D O K U M E N T A T I O N

Nicht offener freiraumplanerischer Wettbewerb

NEUE MITTE DAMM

Aschaffenburg

Konzeptplan

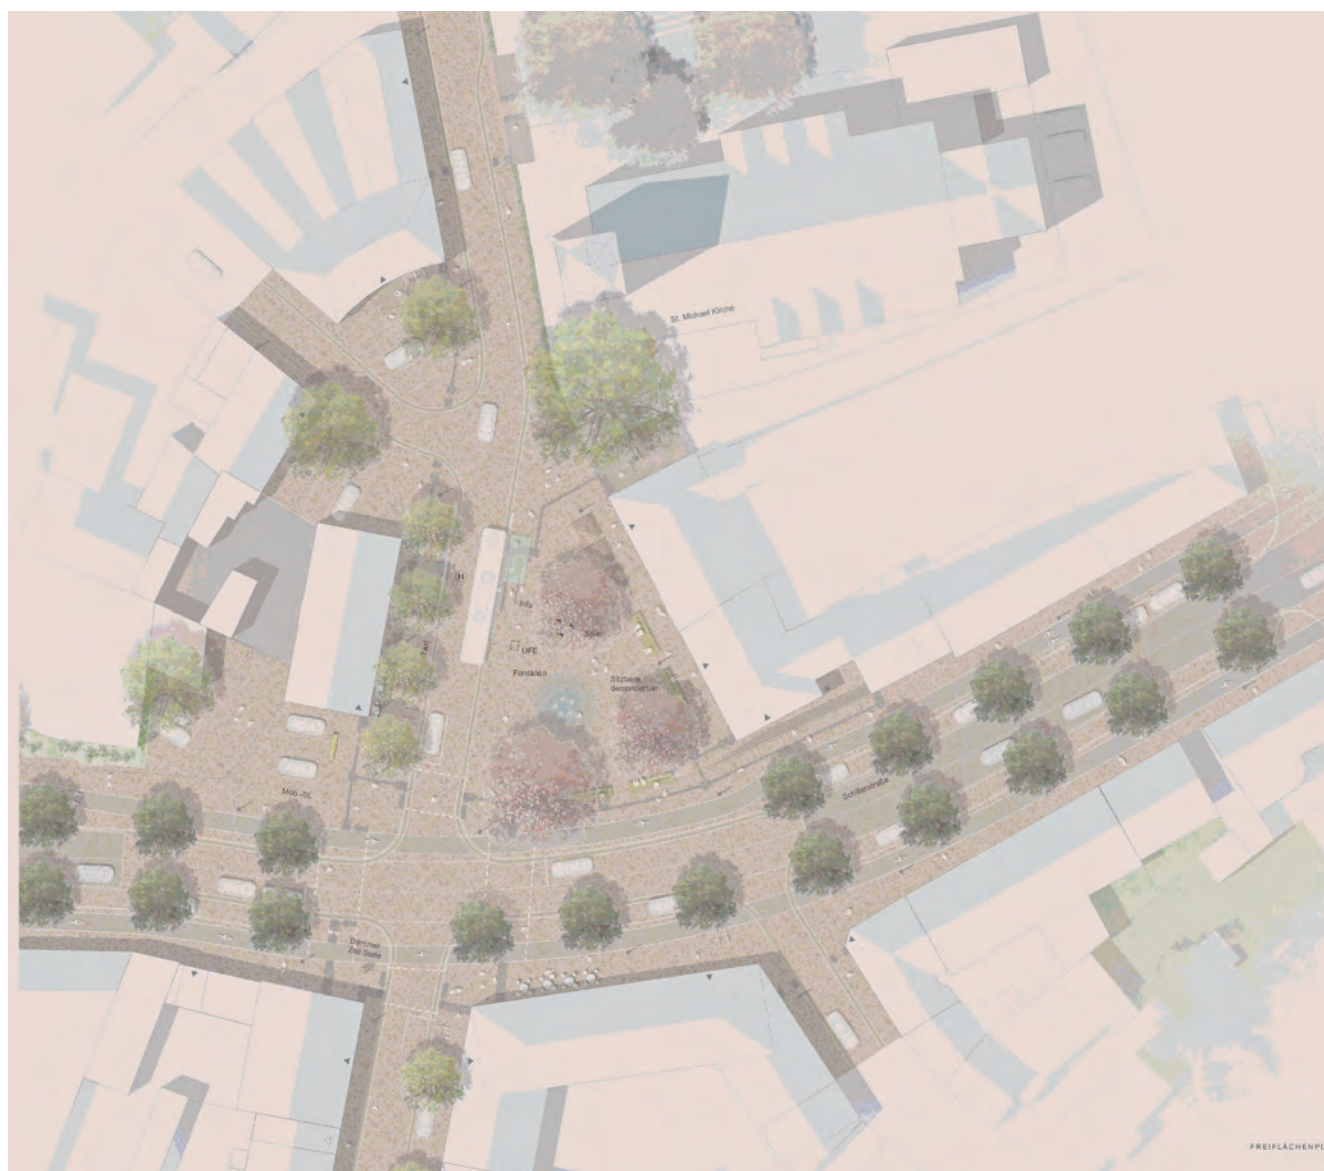
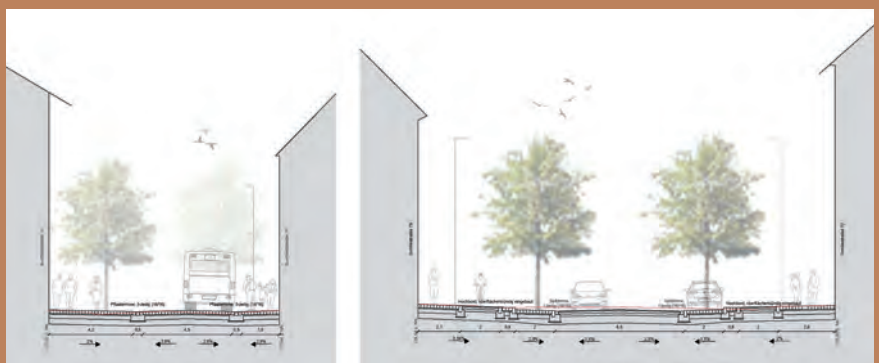
Die Leitidee des Entwurfs ist eine durchgängige Gestaltung der Achse zwischen Aschaff, Schiller-, Burchardt- bis zur Mittelstraße. Dadurch wird eine überzeugende Verknüpfung des Nord- und Südbereichs erreicht.

Durch die Reduzierung von Fahrstreifen und Linksabbiegerspuren der Schillerstraße wird die Trennung im Stadtkörper reduziert. Die Schiller-

straße soll nach dem Entwurfsverfasser in Pflaster ausgeführt werden. Diese Bauweise ist allerdings aufgrund der Fahrzeugmenge und der Scherkräfte nicht zu empfehlen. Sie funktioniert aber in ihrer Leitidee auch durch Ausführung in Farbasphalt. Gut an dem Entwurf ist die Führung des Radverkehrs durch breite Radfahrstreifen, abgesetzt von der Fahrbahn, die

zahlreichen Stellplätze und die breiten Fußwege. Der Raum für diese Flächen wird durch die Fahrspurreduktion erreicht. Durch die Baumallee werden vorhandene Baumpflanzungen im weiteren Verlauf der Schillerstraße sinnvoll zu einem durchgehenden Band ergänzt.

Der Michaelsplatz ist funktional ausgestattet und nicht überfrachtet. Damit bietet er die Chance, dass dieser

Platz sehr flexibel genutzt werden kann. Verstärkt wird dieser Aspekt, dass die Einbauten temporär entfernt werden können. Die drei Kirschbäume korrespondieren sehr schön mit dem gewählten Bodenbelag und stehen darüber hinaus in einem sehr schönen Kontrast zu den Straßenbäumen, die als Allee angelegt sind. Die Farbgebung der Beläge lehnt sich an den ortstypischen Sandstein an. Dies ist ein identitätsstiftendes Element. Die

Stellung der Baupflanzungen vor der Volksbank erscheint sehr eng und muss daher geprüft werden. Eine barrierefreie Ausführung des Zugangs zum Plateau der Michaelskirche wäre wünschenswert.

Der Entwurf reduziert den Straßenraum für den KFZ-Verkehr auf das Wesentliche und verteilt ihn neu für den Radfahrer, Fußgänger und das Parken. Sinnvoll ist der Ansatz, die

Fahrgeschwindigkeit auf Tempo 30 zu verlangsamen. Die Breiten der Verkehrsanlagen sind richtliniengerecht. Alle Fahrbeziehungen bleiben auch ohne Abbiegespuren möglich. Bei dem Verkehrsaufkommen von rund 10.000 KFZ/24 h können Rückstaus im Längsverkehr durch abbiegende Fahrzeuge nicht vermieden werden. Der Entwurf ist mit und ohne Lichtsignalanlage umsetzbar.

Die Aufteilung des Verkehrsraums Burchardtstraße erlaubt die Abwicklung des heutigen Verkehrs aber auch eine Reduzierung der Parkflächen, um anderen Nutzungen Vorrang zu geben. Eine Begegnungsfläche für Busse ist vorhanden. Die Mittelstraße in nördlicher Richtung wird durch Baumpflanzungen aufgewertet und verkehrsberuhigt. Der Ansatz verbindet die Baumreihen des Gesamtentwurfs in schöner Art und Weise.

Der Entwurf lässt eine wirtschaftliche Umsetzung erwarten. Mit Ausnahme der Pflasterung in der Schillerstraße ist der Belag gestalterisch angemessen. Im weiteren sollte technisch geprüft werden, ob in der Schiller- und der Burchardtstraße aufgrund der Verkehrsbelastungen nicht ein Farbasphalt verwendet werden sollte.

Konzeptplan

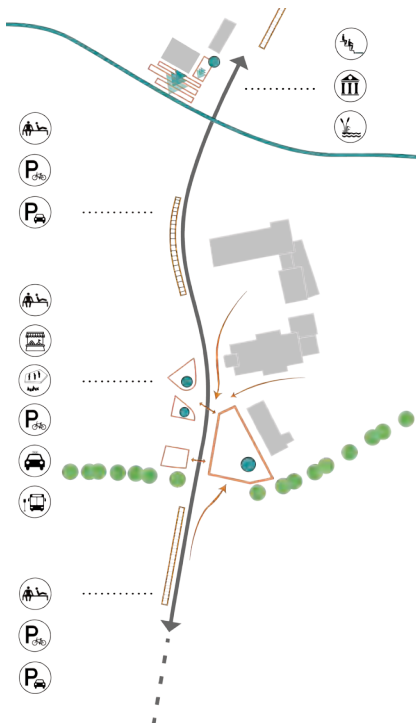
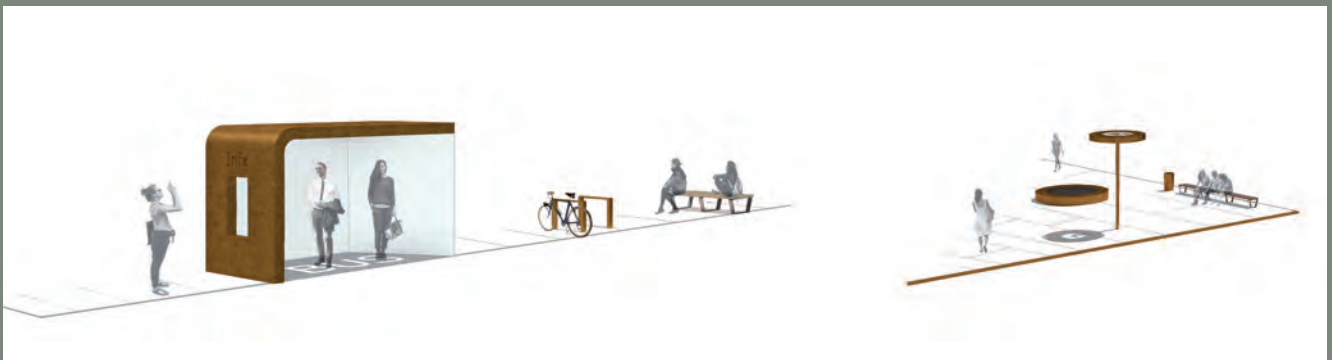
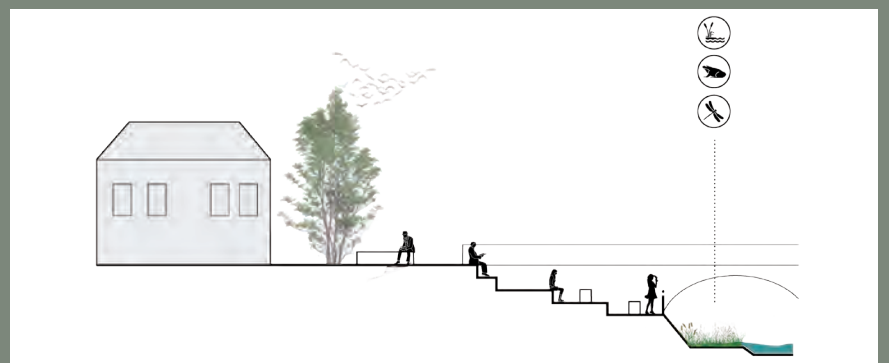
Das Gesamtkonzept ist in sich schlüssig und als Einheit ablesbar. Die Gestaltung fördert die Zusammengehörigkeit von Burchardtstraße und Michaelsplatz sichtbar. Der Entwurf ist sehr gut durchgearbeitet.

Die Schillerstraße ist verkehrstechnisch minimiert. Auf Abbiegespuren wird konsequenterweise verzichtet. Die Fahrbeziehungen sind in alle Rich-

tungen möglich. Der gestalterische Übergang sollte in seiner Farbigkeit noch angepasst werden und Querungshilfen für Fußgänger eindeutig definiert werden. Radwege sind durch Sicherheitsstreifen von den geplanten Längsparkern getrennt.

Die Stellplatzanzahl, insbesondere im südlichen Teil, sollte überprüft und ggf. optimiert werden.

Das Konzept des Platzes ist funktional und sympathisch und greift die Lebenswirklichkeit vor Ort auf. Er bedient sich des Mittels einer Intarsie, wodurch die Platzzonierung klar ausformuliert wird und eine Verkehrslenkung unpräzedenlos erfolgt. Der gestalterische Übergang zwischen Fahrbahn (Mittelstraße) und Platzfläche ist gut gelöst (weiche Separation). Der Begrü-

Die gegenüberliegenden Bushaltestellen sind richtig an- bzw. zugeordnet. Der Entfall der privaten Stellplätze in der Mittelstraße vor der Sparkasse und die Gestaltung mit einem Brunnen wäre unter Einbeziehung des vorhandenen Straßenraums zu überdenken. Ein gesicherter Übergang für Kinder

und eine barrierefreie Ausführung des Zugangs zum Plateau der Michaelskirche wäre wünschenswert.

Bei der Überplanung der Mittelstraße und der Burchardtstraße sollte der Funktionsstreifen überprüft werden. In der Burchardtstraße ist der Begegnungsfall Bus/Bus zu überprüfen. Die Vielzahl der Baumpflanzungen in der Burchardtstraße wird aus stadtklimatischer Sicht begrüßt, ist jedoch hinsichtlich der Umsetzbarkeit im Detail zu überprüfen.

Freiflächenplan

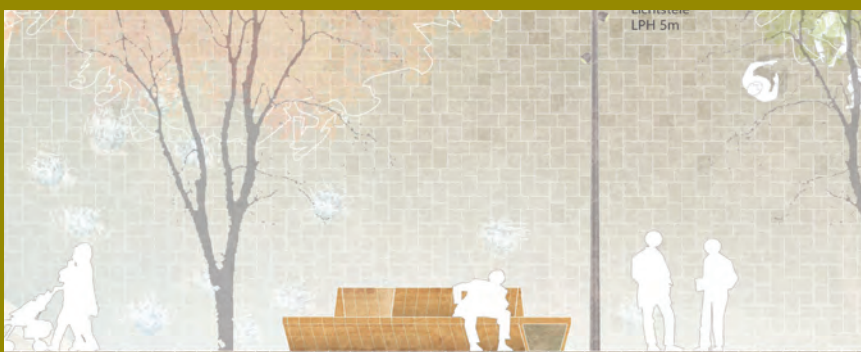
Die Leitidee, die Verkehrsflächen zu minimieren und gesamten Platzbereich mit einem einheitlichen Stadtboden aus Natursteinplatten wieder zu einer zusammenhängenden Platzfläche zu verbinden, wird begrüßt.

Dies wird auch dadurch erreicht, indem die Schillerstraße in ihrer Dimensionierung begrenzt und auf eine Linksabbiegespur von Osten in

die Burchardtstraße weiterhin verzichtet wird. In diesem Sinne sollte auch ein möglicher Verzicht der Linksabbiegespur von Westen in die Mittelstraße geprüft werden. Nur der Fahrbahnbereich wird über einen Materialwechsel in ähnlichem Farbton mit eingefärbtem Asphalt gestaltet. Dadurch gelingt es, die Zäsur weitestgehend gestalterisch aufzuheben, aber gleichzeitig

Die Gliederung des Querschnitts der Schillerstraße in Fahrbahn, Längsparkplätze, Radweg und Fußweg ist funktional richtig. Der Parkierungsstreifen bietet ausreichend Abstand und Sicherheit für die Radfahrer. Die Radwegführung wird im Platzbereich

Der Alleecharakter im östlichen Bereich wird begrüßt; nur zwei Baumstandorte könnten aufgrund bestehender Leitungsführung nicht realisiert werden. Allerdings werden zur Fortführung im westlichen Bereich keine Aussagen getroffen. Die Kurzzeitparkplätze

Das neu geschaffene Flächenpotenzial für den Michaelsplatz wird für die Schaffung von neuen Qualitäten vielfältig genutzt. Die Bäume auf der östlichen Seite schaffen im Sommer attraktive Schattenplätze, deren genaue Lage aufgrund Anforderungen der Feuerwehr jedoch noch

zu prüfen wäre. Die vorgeschlagenen Gestaltungselemente sind denkbar, lassen aber in ihrer Vielzahl eine flexible Nutzung der Platzfläche nur noch bedingt zu. Das Wasserspiel am zentralen Kreuzungsbereich ist richtig verortet, zumal das Geräusch der Wasserfontänen den Verkehrslärm

Die Bushaltestellen liegen richtig platziert an zentraler Stelle des Michaelsplatzes. Das Angebot an Buswartehäuschen wird begrüßt. Radstellplätze sind nachgewiesen. Die geforderten PKW-Stellplätze vor der Sparkasse sind gestalterisch gut integriert.

Die Straßenquerschnitte der Burchardtstraße und Mittelstraße werden auf das verkehrstechnische Mindestmaß reduziert. Mit einseitigen bzw. wechselseitigen Baumreihen und Gehwegen in Natursteinpflaster wird die Gestaltqualität der Straßenräume erhöht. Die gewählten Standorte der Stellplätze in der Burchardtstraße wären nochmals zu überprüfen.

Der Vorschlag von Treppenstufen an der Dämmer Brücke wird grundsätzlich begrüßt, sie wirken jedoch in ihrer Vielzahl und Massivität ein wenig überzogen.

Konzeptplan

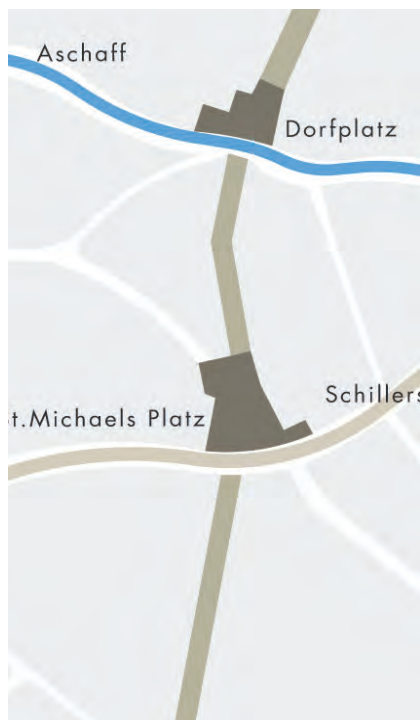
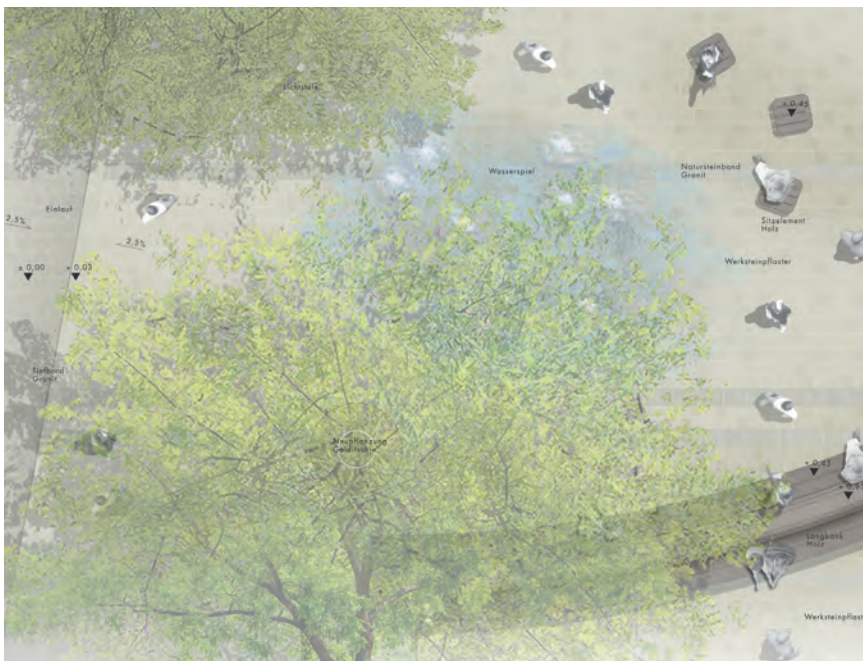
Die Arbeit bietet ein gut nachvollziehbares gestalterisches Gesamtkonzept und die Belange des Verkehrs sind geordnet und strukturiert. Die durchgehende Gliederung mit rhythmisch angeordneten Schmuckstreifen wird jedoch als entbehrlich gesehen.

belebt. Für Veranstaltungen störende Ausstattung wurde geschickt an die Ränder des Platzes gedrängt, was eine größtmögliche Flexibilität auf dem Platz zulässt. Die Anzahl der Parkplätze bzw. das Verbleiben der privaten Stellplätze auf dem Platz ist der Situation angemessen. Durch die großzügige Gestaltung des Platzes muss der Überwachungsaufwand bedacht werden,

der sich zur Verhinderung von „wildem Parken“ ergeben wird. Die Größe der wenig genutzten Platzfläche vor der Volksbank wurde im Preisgericht kontrovers diskutiert. Die Lage und Gestaltung der Bushaltestellen wurde nicht geklärt.

Die Schillerstraße wird zurückgebaut. Es wird jedoch zu wenig Wert auf eine gestalterische Integration

in den Stadtraum gelegt. Vermisst wird eine gestalterische Anbindung des Michaelsplatzes mit der Südseite der Schillerstraße (z.B. Farbwechsel der Fahrbahn Schillerstraße). Einige wenige Bäume sind über dem Kanal geplant und somit nicht möglich.

Straßenseite angeordnet und beeinträchtigt den Kanal nicht. Mit dem vorgeschlagenen Funktionsband kann flexibel auf die Bedürfnisse der Nutzung im Straßenraum reagiert werden. Es können Möblierungen einfach demontiert und durch andere ersetzt werden (z.B. Fahrradständer raus, Cafeterrasse mit Absperrung rein). Die Breite der Fahrbahn wäre hinsichtlich des Begegnungsfalls Pkw/Bus zu überprüfen.

Durch Verringerung des Fahrbahnquerschnitts in der Mittelstraße wird es zu einer Reduzierung des Verkehrs und zu Entschleunigung kommen, allerdings müsste der Begegnungsfall Bus/Pkw nachgewiesen werden. Grundsätzlich ist die verkehrliche Zuordnung „verkehrsberuhigter Geschäftsbereich“ mit 20 km/h Höchstgeschwindigkeit richtig.

Die Linksabbiegerspuren in der Schillerstraße fördern Verkehrsfluss und Erreichbarkeit. Die Abbiegespuren sind für die zu erwartende Anzahl der Abbieger zu lang, eine Spurlänge für ca. 3 Fahrzeuge wäre ausreichend. Ob die Linksabbiegespuren tatsächlich notwendig sind, wäre im weiteren Planungsprozess zu verifizieren.

Ein reiner Angebotsstreifen wird bei einer Fahrradverbindung 1. Ordnung ausgeschlossen. Ohne das Konzept grundsätzlich zu ändern könnte jedoch ein Radweg mit Sicherheitsstreifen integriert werden.

Konzeptplan

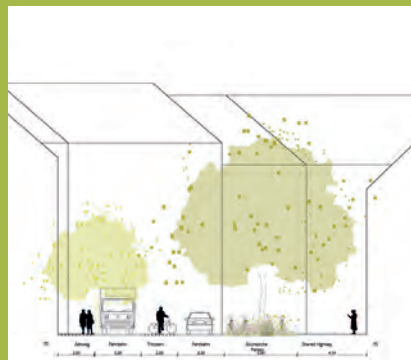
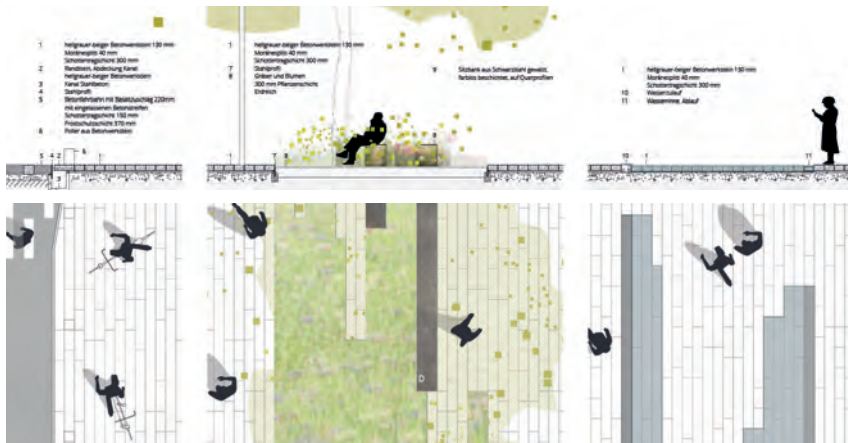
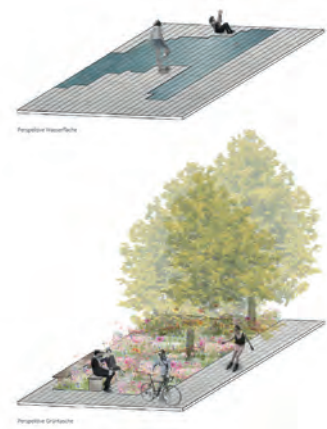
Ob der Shared-Space Bereich jedoch die Fülle an Funktionen (Fahrverkehre, Lieferverkehre, Abbiegesituationen, ÖPNV, Fahrradverkehr, Fußgängerquerungen etc.) bewältigen kann wird kritisch hinterfragt. Auch aus verkehrs-

rechtlichen Gründen ist dieser Ansatz zu überdenken. Ebenso werden die Durchgängigkeit und Homogenität der neuen Schillerstraße in Verbindung mit der erforderlichen Bauweise für eine Betonfahrbahn mit Belagsintarsien kritisch gesehen.

Der Platzbereich wird durch mehrere Grünbeete, die sich mit den Belagsflächen durch Vor- und Rücksprünge verzahnen, strukturiert. Den Mittelpunkt bildet eine bodengleiche Wasserfläche, die für kleinere Märkte und Veranstaltungen genutzt werden kann. Ein Teil der Beete ist für „Urban Gardening“- Projekte angedacht. Die durch die Verzahnung entstehende Kleinteiligkeit wird hinterfragt und erscheint letztendlich für eine öffentliche zentrale Platzfläche weniger geeignet.

Die trichterförmige Platzierung der Bäume auf dem Platz springt über die Schillerstraße und fasst den Platz an der Südseite. Als nachteilig wird empfunden, dass dadurch die Blickbezüge aus der Burchardtstraße und der Schillerstraße zur Michaelskirche eingeschränkt sind.

Der auf den ersten Blick durch die Verlegung der Fahrbahn entstehende Platzschwerpunkt vor der Volksbank erscheint großzügig, jedoch werden dadurch die möglichen Aufenthaltsqualitäten an der Ostseite mit der

dort vorhandenen gastronomischen Nutzung durch die vorgelagerte Fahrbahn eingeschränkt.

Die Anordnung von Schrägparkern / Senkrechtparkern entlang der Schillerstraße wird wg. der Notwendigkeit des rückwärtigen Ausparkens als nachteilig angesehen. Ebenso erscheint die gemeinsame Nutzung des Highway (in beiden Richtungen) durch Fußgänger und Radler nicht praktikabel.

Freiflächenplan

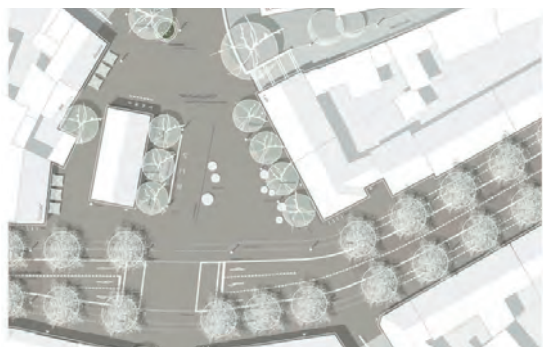
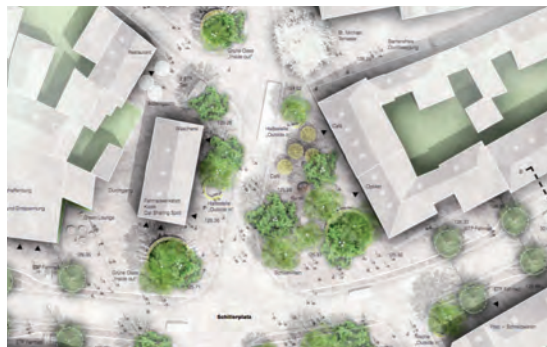
Durch die Verlegung der Mittelstraße an den westlichen Platzrand wird eine maximal große Platzfläche geschaffen. Allerdings ist aufgrund des Kanals und der Abstände zur Volksbank im Osten die Lage der Baumreihen zu überprüfen. Ein notwendiges Hineinrücken in die Platzmitte würde das Gesamtbild jedoch nachteilig verändern.

Die reduzierte Gestaltung lässt eine multifunktionale und flexible Nutzung der Platzfläche zu. Völlig unverständlich und entbehrlich erscheint in diesem Zusammenhang die Platzierung des mit Holzstelen gefassten „Giardino Segreto“. Die Aufenthaltsqualität und die Identität des Platzes werden kontrovers diskutiert, da die Verkehrsräume auf die Platzfläche Einfluss nehmen und die Möblierung sich im Wesentlichen auf den Bereich der Baumreihe im Osten konzentriert. Es ist unklar wie die Platzfläche effektiv vor einem Befahren/Beparken geschützt werden soll.

In der Schillerstraße verbleibt eine relativ breite Verkehrsschneise, die bzgl. der Verkehrsführung/Abbiegebeziehungen nicht eindeutig ist.

Die Beschränkung der Materialien auf Asphalt, Betonwerkstein und Granit wird positiv gewürdigt. Eine wirtschaftliche Umsetzung scheint möglich. Die Verwendung von großformatigen Plattenbelägen im Fahrbahnbereich des Platzes wird jedoch kritisch bewertet.
